Keuringsverslag van een elektrische laagspanning- en zeer lage spanningsinstallatie

NIET CONFORM

Controlebezoek van een oude huishoudelijke elektrische installatie van een wooneenheid bij verkoop op vraag van de verkoper volgens (KB 08/09/2019) - AREI Boek 1- 8.4.2. en 8.2.1. en 4.2.4.3.

Abbeelding schakel- en verdeelbord:

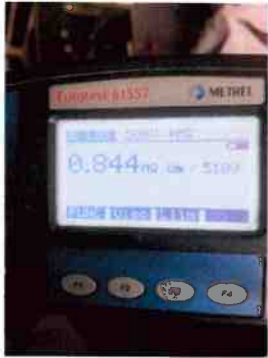
- I2.02 De continuïteit van equipotentiaal en/of beschermingsgeleiders zijn niet gewaarborgd. (Boek 1 Onderafdeling 5.3.5.3.G. en 5.4.3.5)
- I5.01 Het verdeelbord is niet makkelijk toegankelijk. (Boek 1 Onderafdeling 5.3.5.1.C.)

- I5.02 De aanduiding van de stroomkringen en/of apparatuur, aansluitklemmen, enz dient aangebracht of vervolledigd te worden. (Boek 1 Onderafdeling 3.1.3.1. en 3.1.3.3.A. en 5.1.6.1)

- I5.13 De nominale spanning dient duidelijk vermeld te worden op een oordeelkundig gekozen plaats. (Boek 1 Onderafdeling 3.1.3.3.)
- I5.15 De toegankelijkheid van het schakelbord is te verbeteren. (Boek 1 Onderafdeling 5.3.5.1.C.)
